Commune de Crécy-sur-Serre

Modification du Plan Local d'Urbanisme

Décision de la Mission Régionale de l'Autorité Environnementale et avis des Personnes Publiques

1) Zone de demi-tour d'un diamètre de 17 mètres minimum

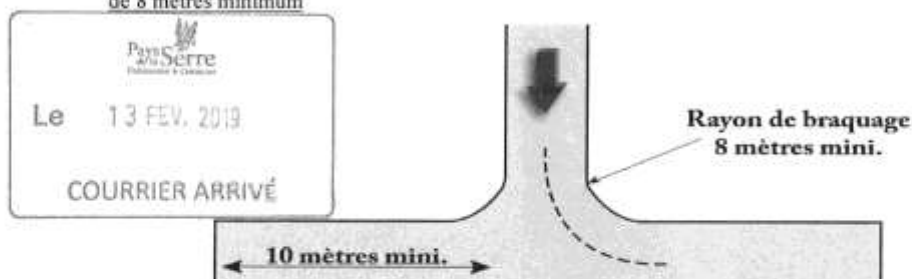
1.2- CAS DES VOIES EN IMPASSE DE PLUS DE 60 MÈTRES

En bout de la voie d'accès, il devra y avoir la possibilité de faire demi-tour. Pour se faire, il y aura lieu de mettre en place une des deux solutions suivantes :
